FEDERAZIONE NAZIONALE PRO NATURA APS

29 settembre 2025

Oggetto: osservazioni alla Valutazione Ambientale Strategica (V.A.S.) per il SUAP presentato dalla ditta "Acciaieria Arvedi S.p.A." in Variante al Piano di Governo del Territorio (P.G.T.) vigente del Comune di Spinadesco. Rif. Deliberazione di Giunta Comunale n. 66 del 30.10.2024, avvio del procedimento di Variante al P.G.T. vigente del Comune di Spinadesco tramite SUAP presentato dalla ditta Acciaieria Arvedi spa e la relativa procedura di Valutazione Ambientale Strategica (VAS) integrata con la valutazione di incidenza ambientale (VIC).

Figura 7. Parco rottami stato di fatto

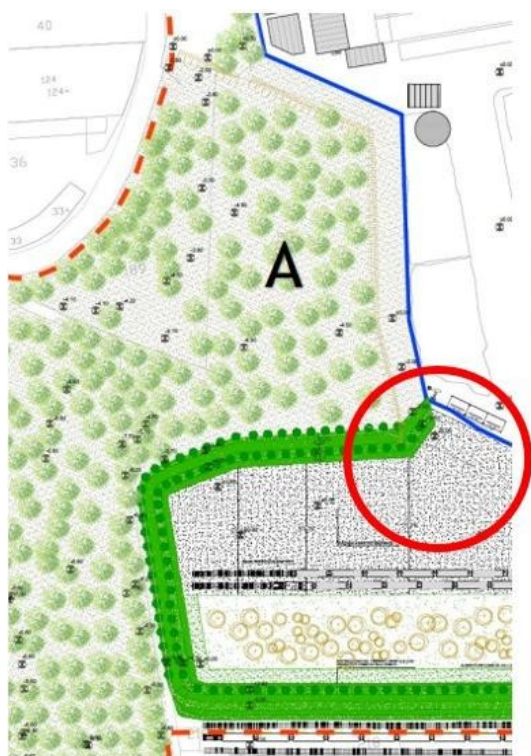
b. Lo stato di fatto presentato nella relazione non è coerente con la realtà. Non compare un capannone (*rectius* tettoia) che risulta presente nella foto satellitare contenuta nei documenti presentati.

Figura 13. Individuazione delle aree di compensazione (AeB) per il nuovo parco

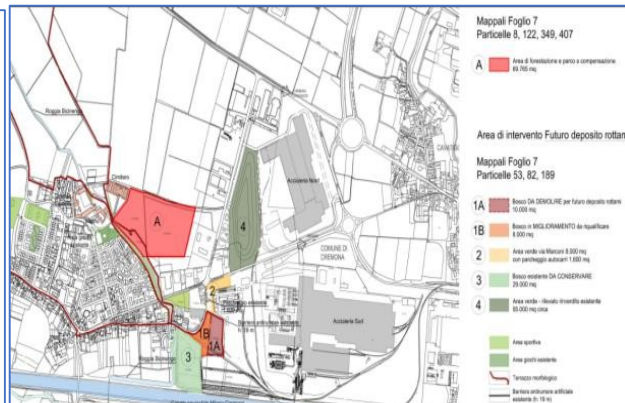
a. Nei vari documenti le aree risultano non essere chiaramente indicate e quantificate: in alcuni si parla di 55 mila mq, mentre nella relazione paesaggistica si parla di 70 mila mq. **Si chiede una chiara specifica dell'area effettiva (A+B oppure solo A) e della metratura.**
